Memo

memonummer	452599.100 20200409.1
datum	9 april 2020
aan	dhr. Janssen Gemeente Leudal
	dhr. Severijns Waterschap
van	Marcel Heuts Antea Realisatie
kopie	Léon Smeets Antea Realisatie
project	Sportcomplex Heg te Kelpen-Oler
projectnr.	0452599.100
betreft	Aanvullende memo t.b.v. aanvraag watervergunning

Deze memo is opgesteld naar aanleiding van de vragen van de heer Severijns op 7-4-2020.

1. Toegang tot landbouw percelen

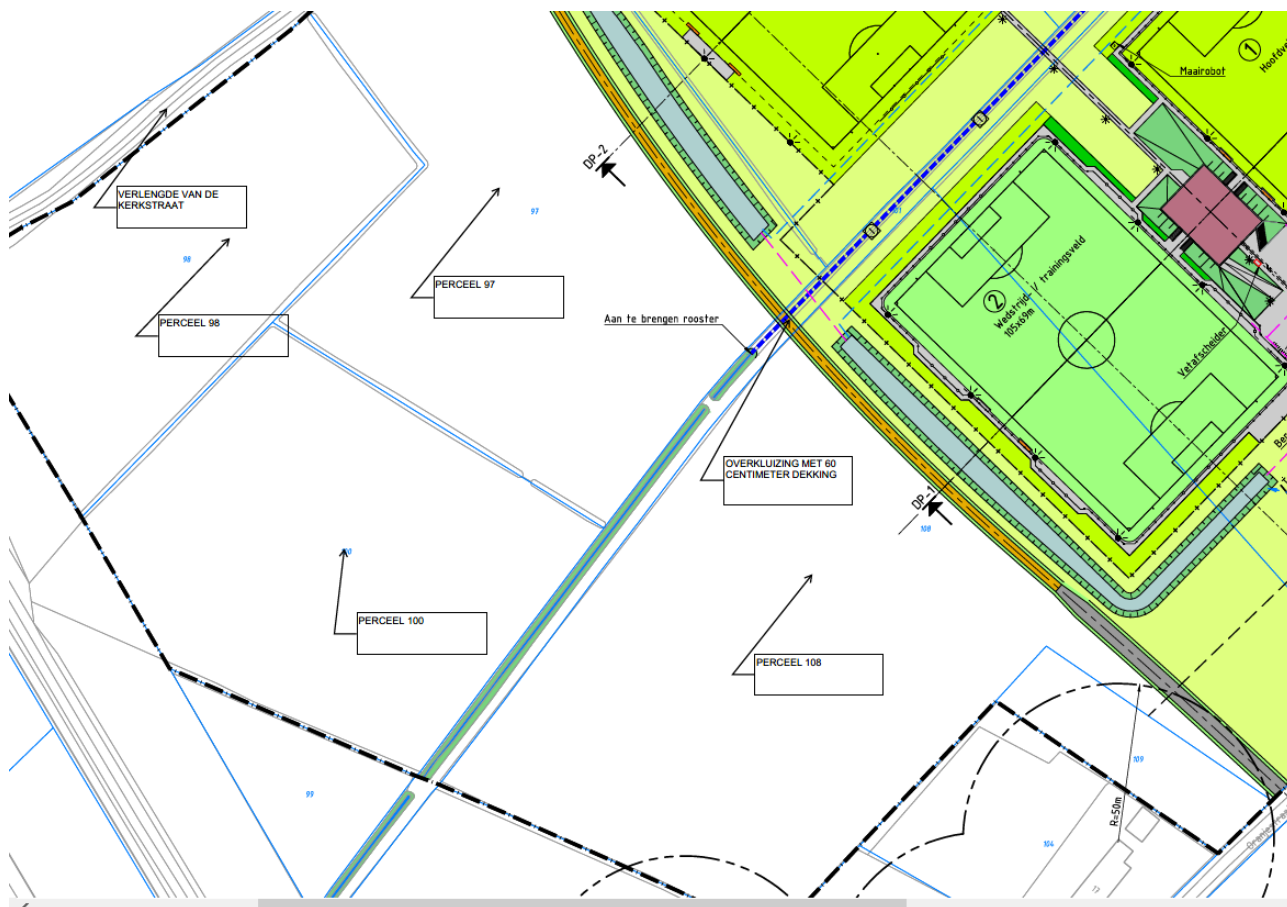
Vanaf de Oranjestraat is het pad over een lengte van 98 meter verbreed naar 5 meter t.b.v. de bereikbaarheid van perceel 108.

De percelen 97 /98 en 100 zijn bereikbaar vanuit de Kerkstraat.

Er wordt een verbod opgelegd t.b.v. het oversteken van de overkluizing met voertuigen. Het voetpad is uitsluitend voor voetgangers.

Het voetpad wordt voorzien van een uitneembare paal, die indien nodig verwijderd kan worden. De dekking van de buis is minimaal 60 centimeter volgens de voorschriften. De constructie is dermate dat deze overrijdbaar is.

2. First flush buffer ten behoeve van de parkeerplaats

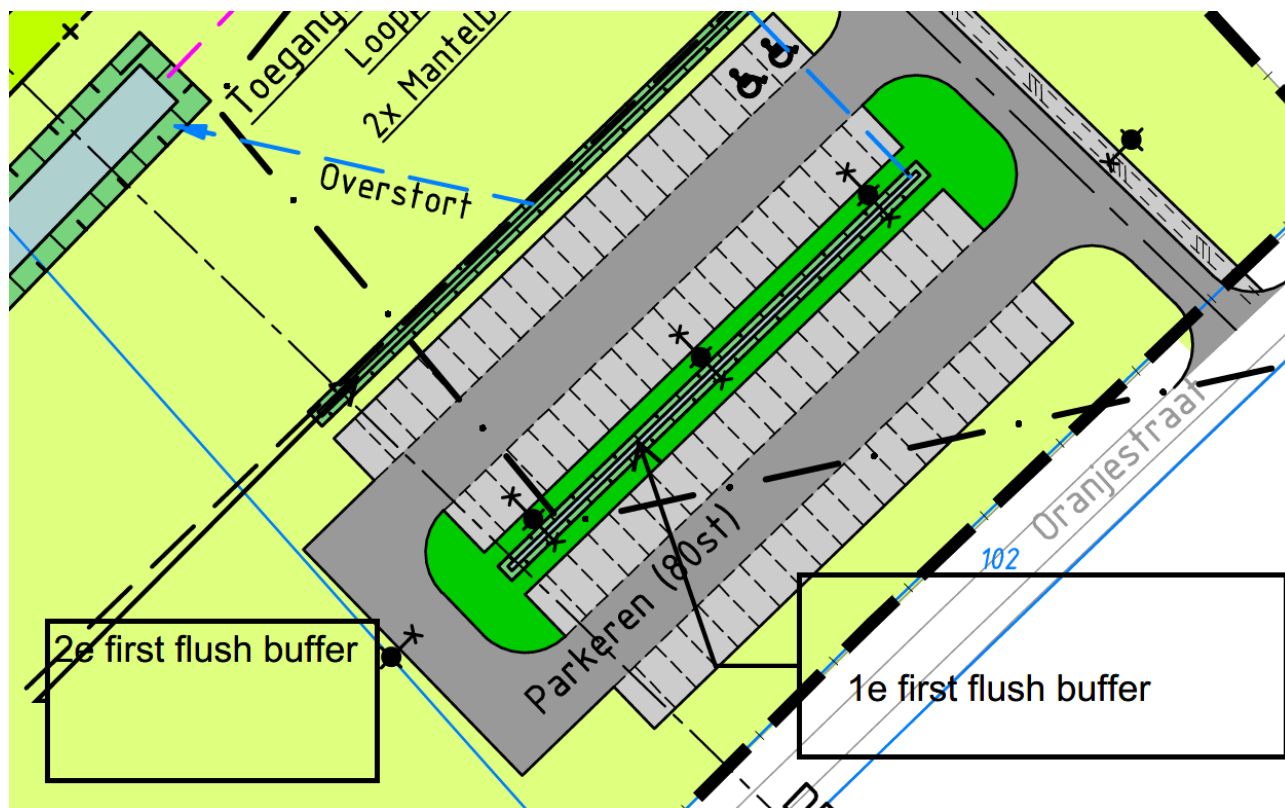
De First flush buffer ten behoeve van de parkeerplaats heeft twee locaties:

- In de middenberm van de parkeerplaats
- Noord westelijke zijde van de parkeerplaats.

De verharding van de parkeerplaats wordt met een hoogte afschot gerealiseerd (t.b.v. regenwater), in noord westelijke richting.

Het verharde gedeelte tussen de Oranjestraat en de greppel in de middenberm (1^e first flush buffer) ligt in afschot naar de greppel in de middenberm (op 1 oor). De greppel in de middenberm is door middel van een PVC buis met een diameter van 125 mm verbonden met de greppel aan de noordwestelijke zijde van de parkeerplaats (2^e first flush buffer). Vanaf de middenberm tot aan de 2^e first flush buffer ligt de verharding in afschot richting de 2^e first flush buffer (op 1 oor).

De 2^e first flush buffer wordt voorzien van een overloop van PVC met diameter 160. Deze watert af richting de wadi.
